## Inspeksjonsrapport: Inspeksjon ved Geminor på Storøy Kontrollnummer: 2023.113.I.SFRO

Denne rapporten omhandler resultatet fra inspeksjon ved Geminor på Storøy (Geminor) den 19. januar 2023. Rapporten er å anse som endelig dersom vi ikke får tilbakemelding om faktiske feil innen to uker etter at rapporten er mottatt.

Bilde 1: Trevirke i fjærekanten ved lagerområdet

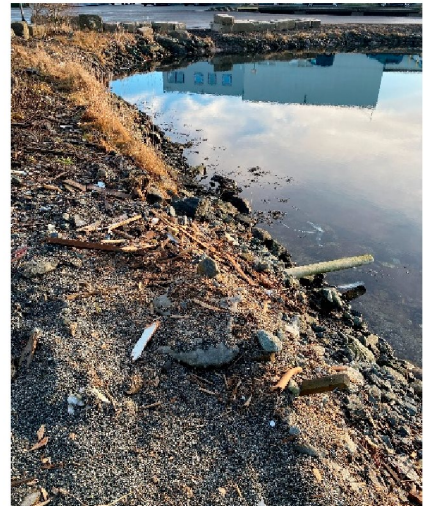
Virksomheten har ikke etablert en kant rundt lagerområdet for ukvernet trevirke

For ukvernet trevirke skal det være etablert en kant rundt lagerområdet for å hindre avrenning til sjø. På tilsynsdagen var det ikke etablert en kant rundt hele lagerområdet og det var trevirke på avveie mot sjø (se bilde 1).
